改善箇所説明図

走行ミッション

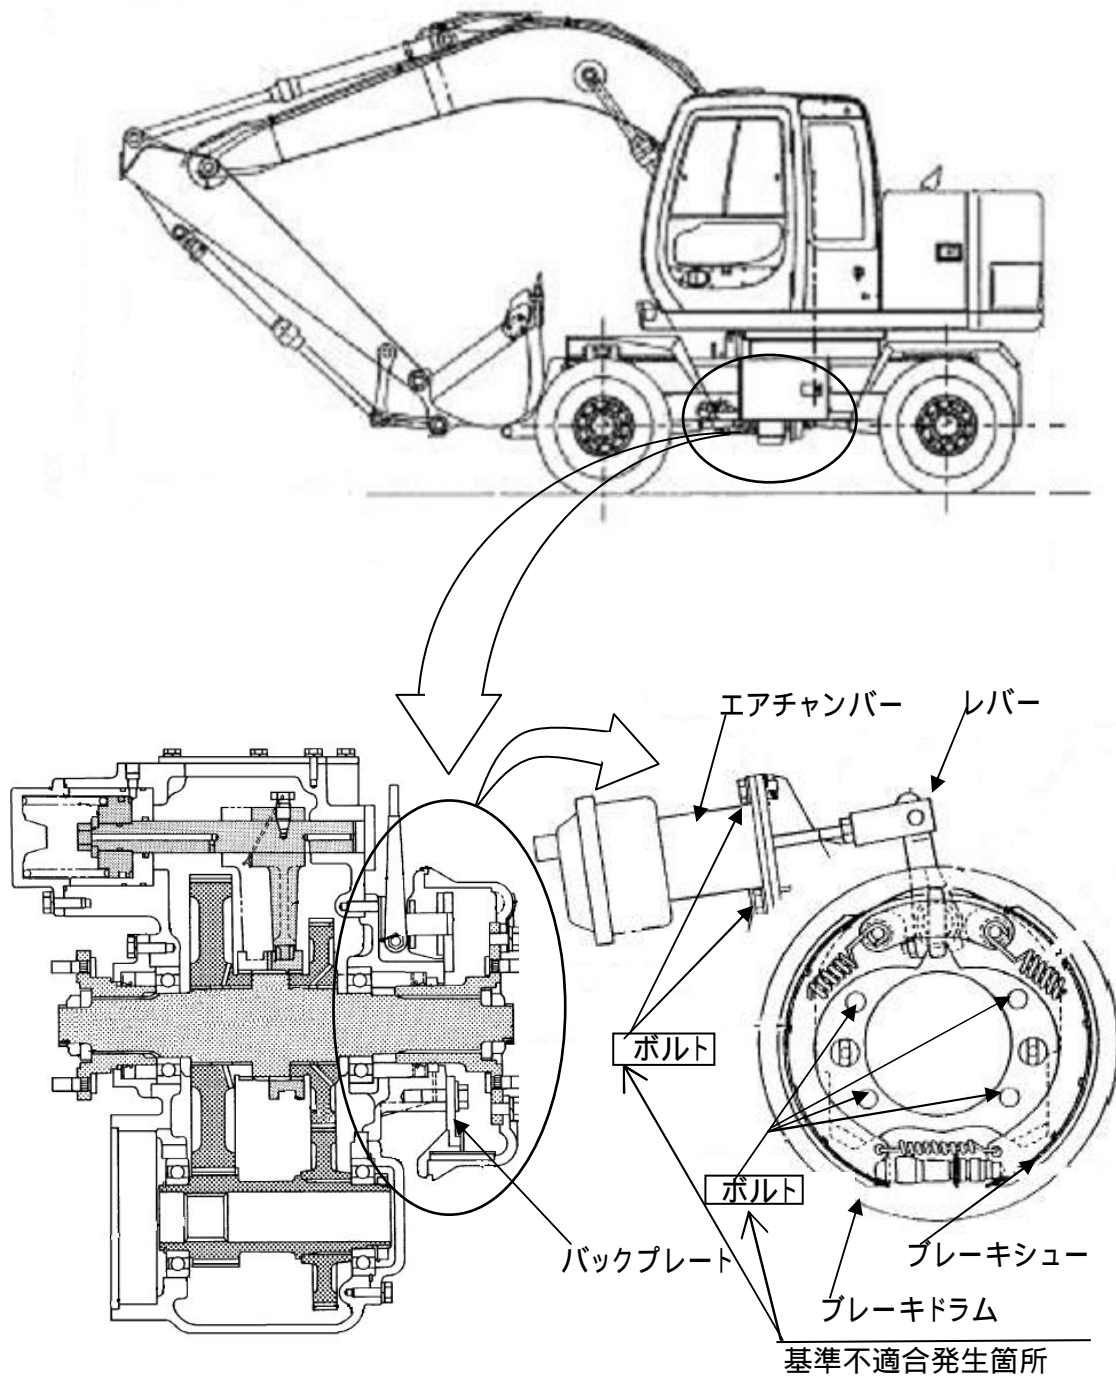
駐車ブレーキにおいて、エアチャンバー及びバックプレートの取付けボルトに熱処理を行っていないものが混入し、強度が不足しているため、当該ボルトが破損する恐れがある。そのため、バックプレートが外れ、駐車ブレーキが効かなくなる。または、駐車ブレーキが解除されなくなり、ブレーキシューが焼損するおそれがある。

改善内容
全車両、取付けボルトを良品に交換する。
